令02原機(峠)112  
令和3年1月15日

核燃料物質使用変更許可申請書

既に許可を受けた人形峠環境技術センター（以下「センター」という。）における核燃料物質の使用等について、核燃料物質の平和利用及び公共の安全に資することを目的として、共通編、開発試験棟及び濃縮工学施設に係る内容を次のとおり変更する。詳細を別添1から別添3に示す。

国立研究開発法人日本原子力研究開発機構  
人形峠環境技術センター  
核燃料物質使用変更許可申請書

図一(2)-10 OP-2UF<sub>6</sub>処理設備機器配置図

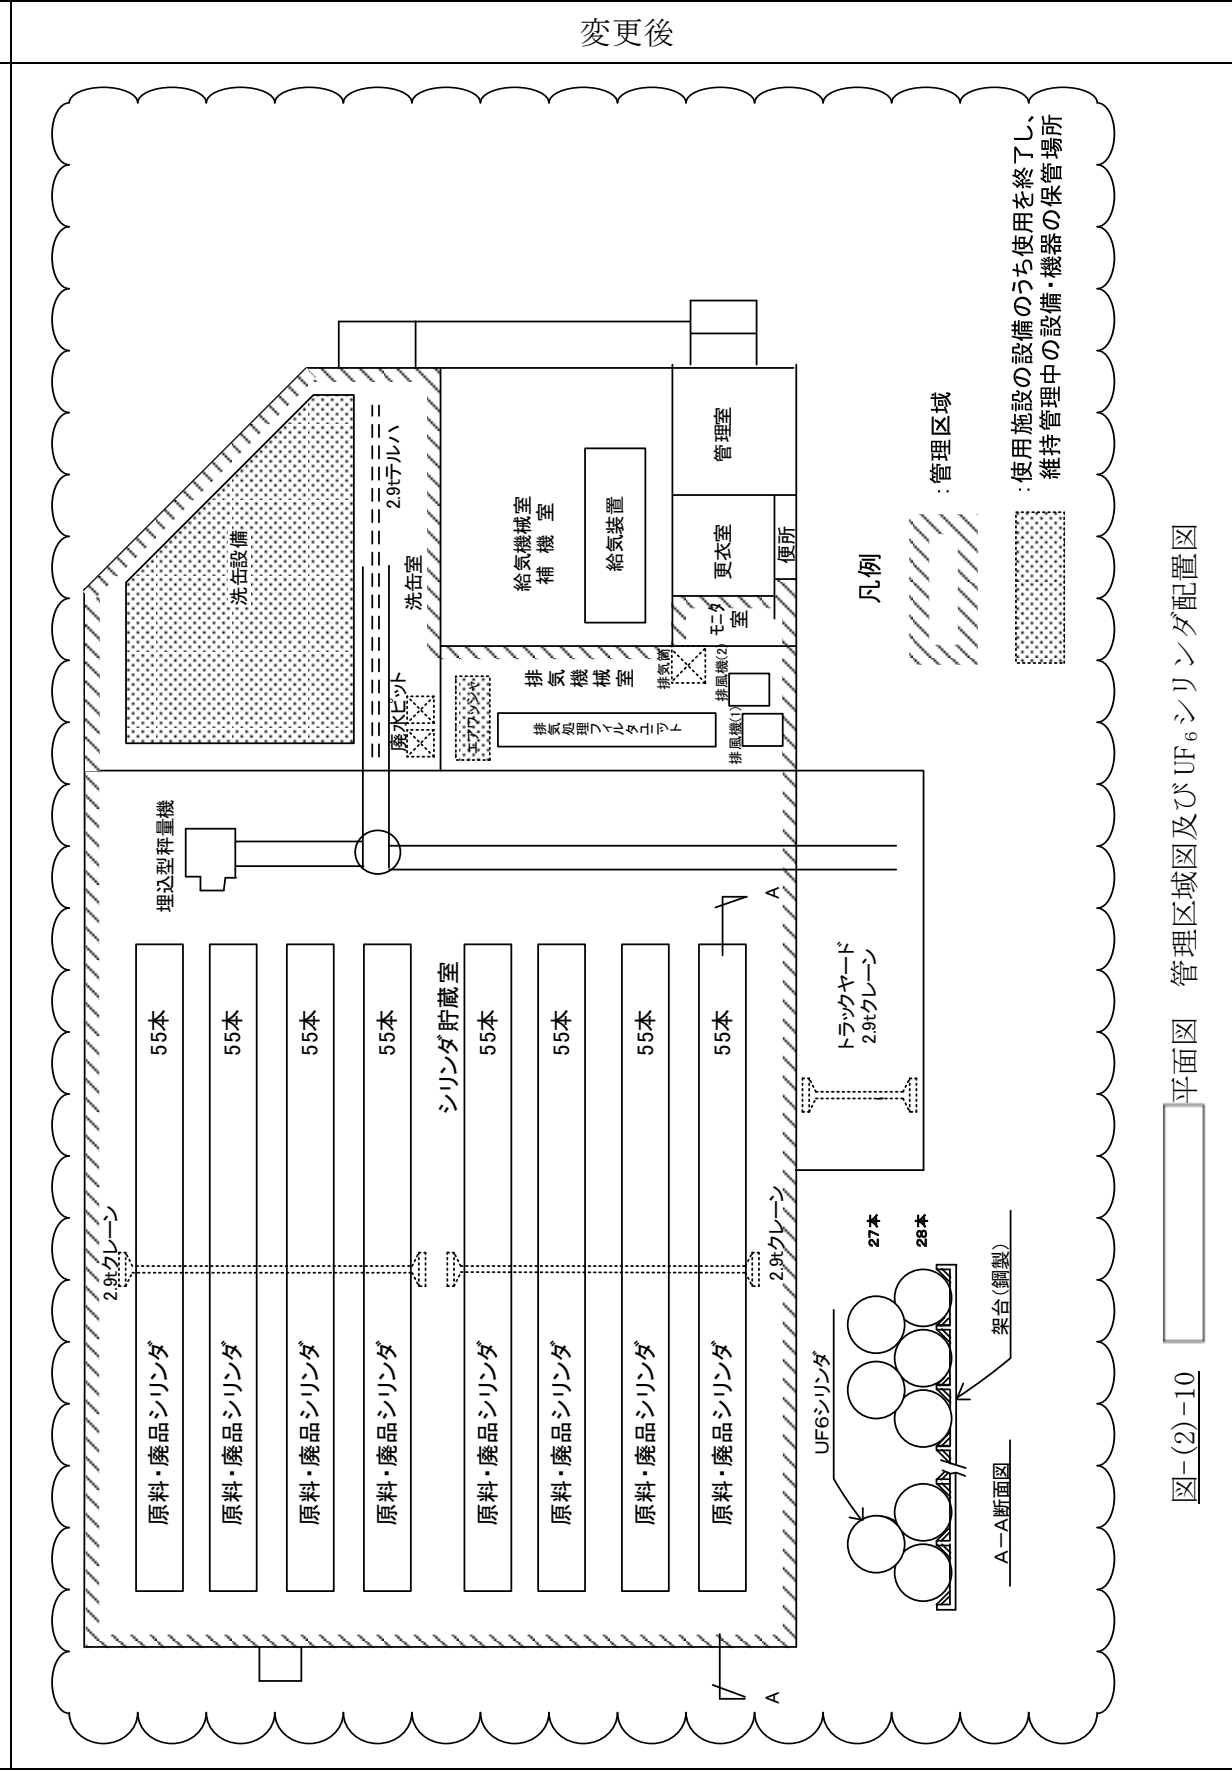
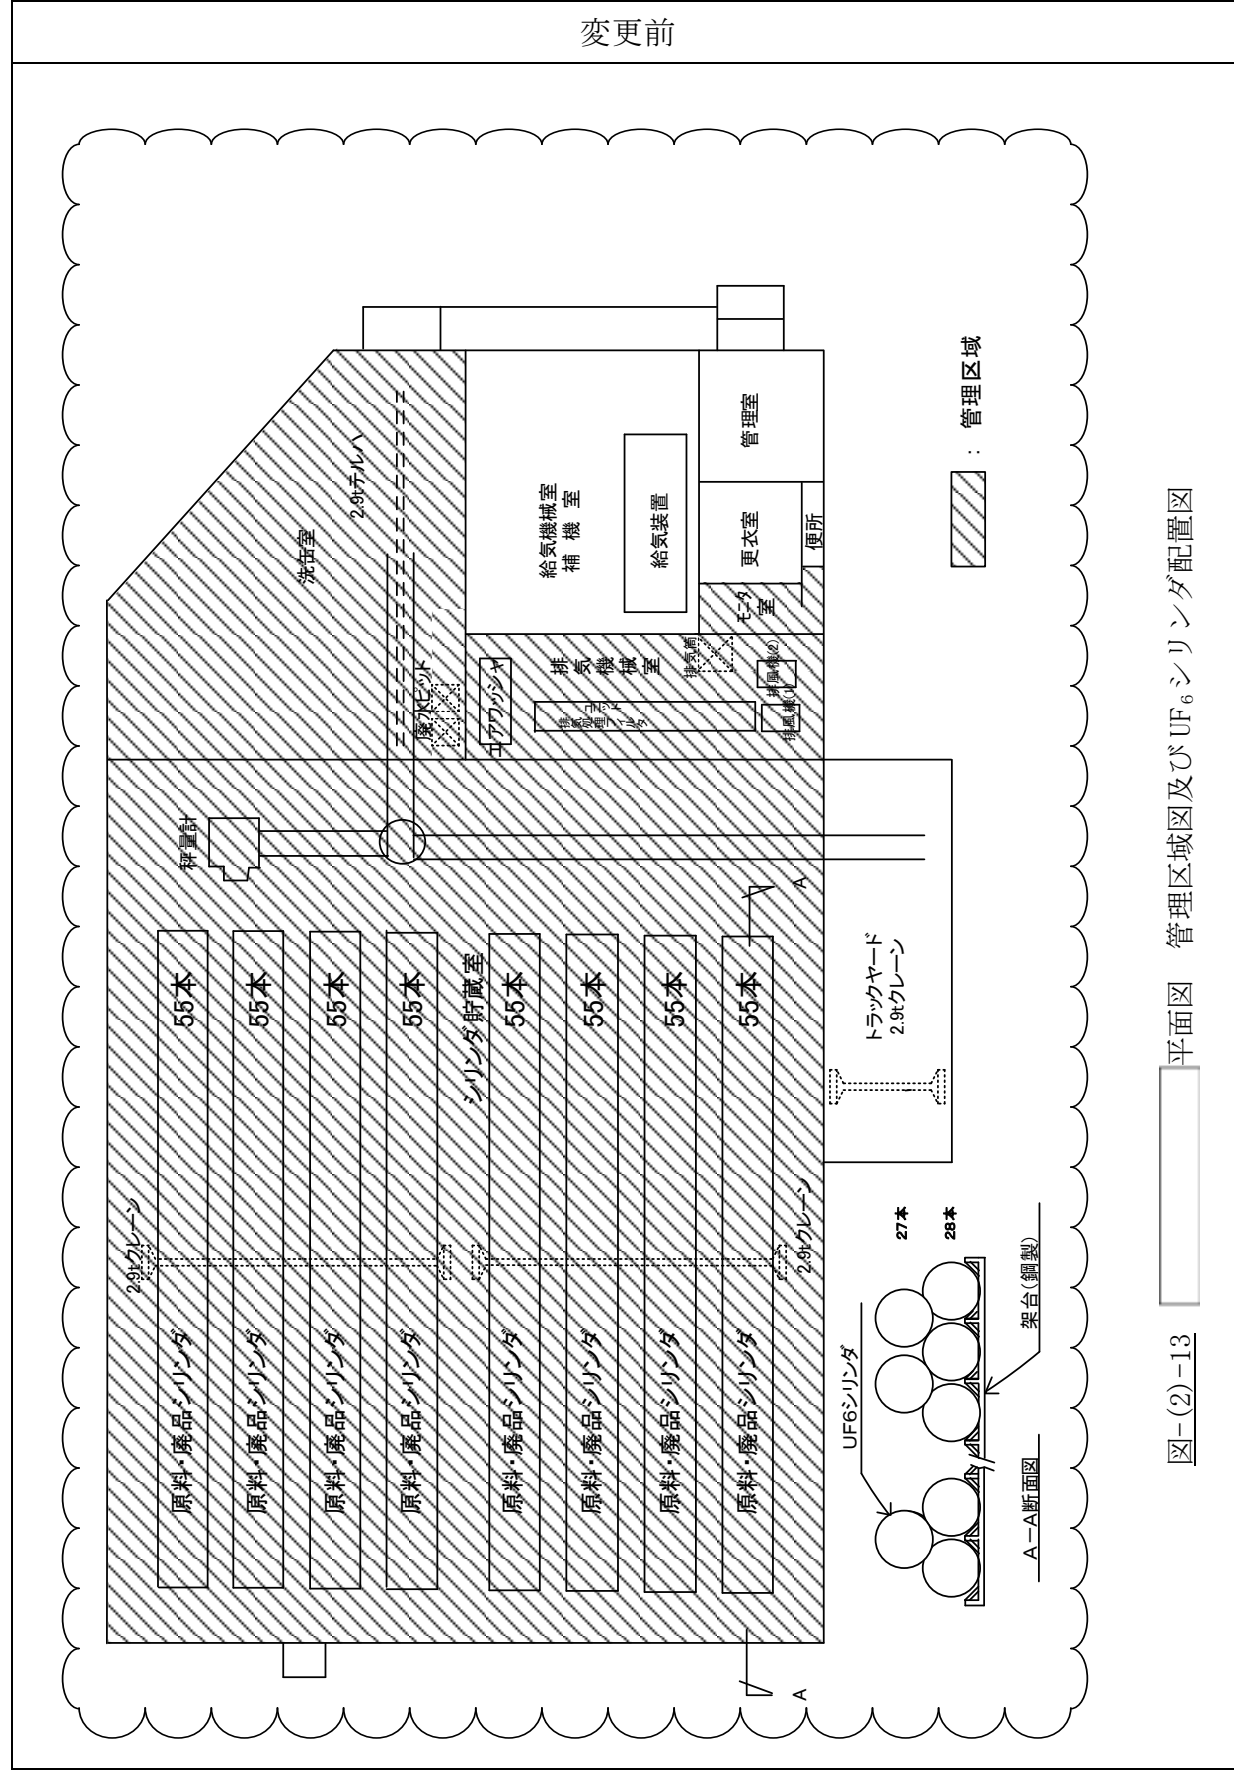
(削除)

ウラン濃縮試験を終了するため削除  
(3)-1)-④

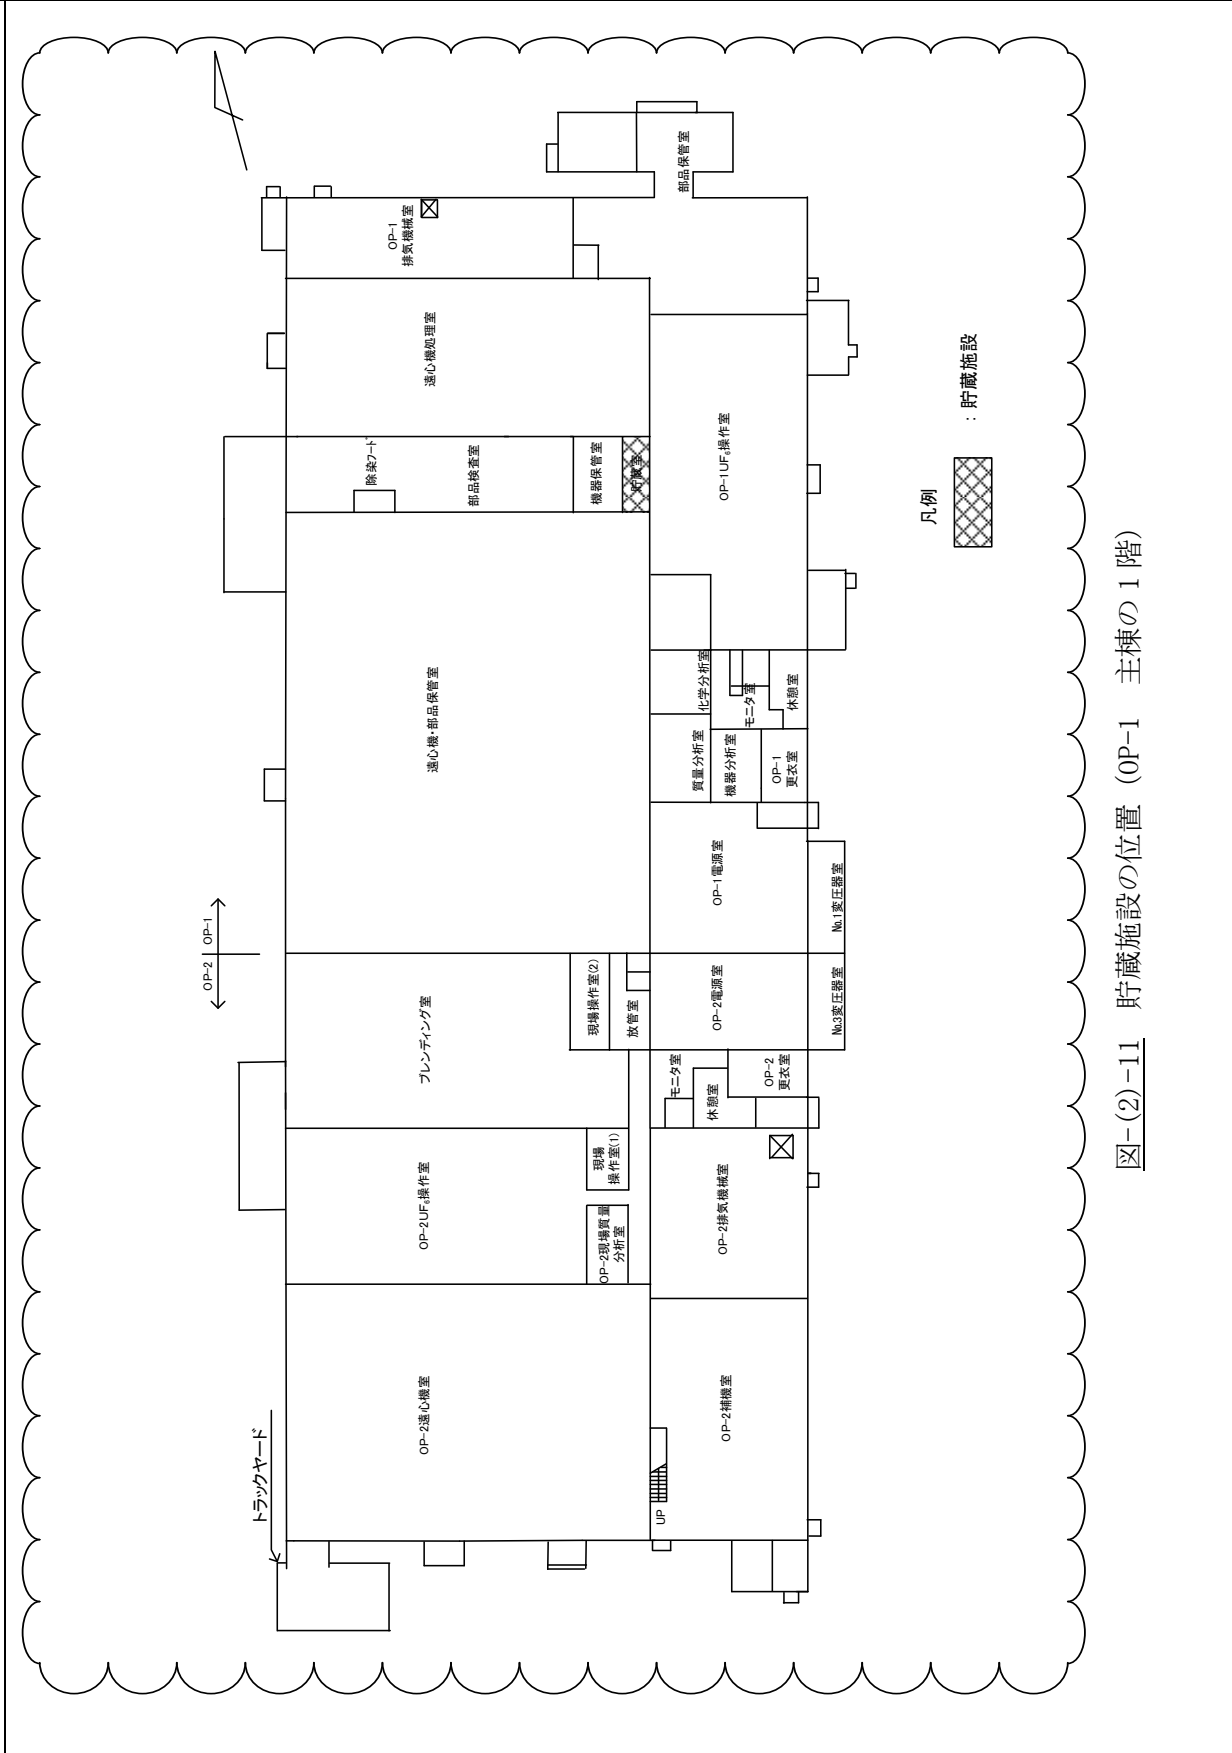
変更前	変更後	変更の理由
 <p>凡例          変圧器3相3線          変圧器単相3線          遮断機          配線用遮断機          内はディーゼル発電機起動時の供給範囲を示す</p> <p>図- (2)-11 電気系統図</p>	 <p>凡例          変圧器3相3線          変圧器単相3線          遮断機          配線用遮断機          内はディーゼル発電機起動時の供給範囲を示す</p> <p>図- (2)-8 電気系統図</p>	<p>ウラン濃縮試験を終了するため削除 (3)-1)-④</p> <p>記載の適正化を図るため(負荷の見直し、図番号の見直し) (3)-14)</p>

図-(2)-12 OP-1 主棟の給排気系統図

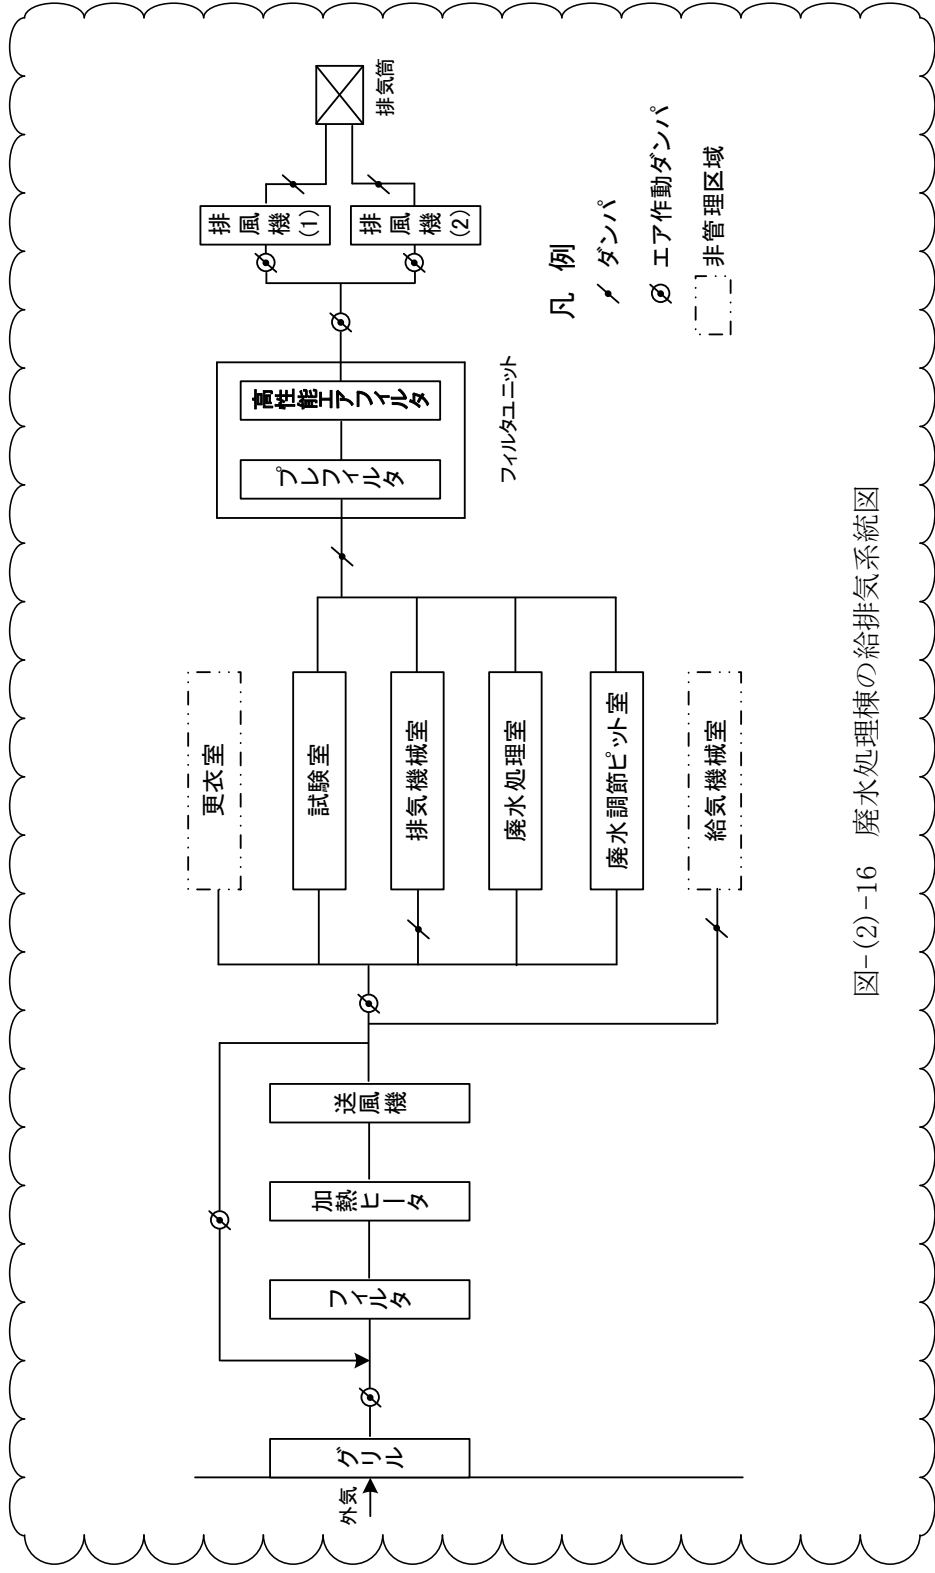
OP-1 主棟の給排気系統図を新規追加 (3)-10)、(3)-11)
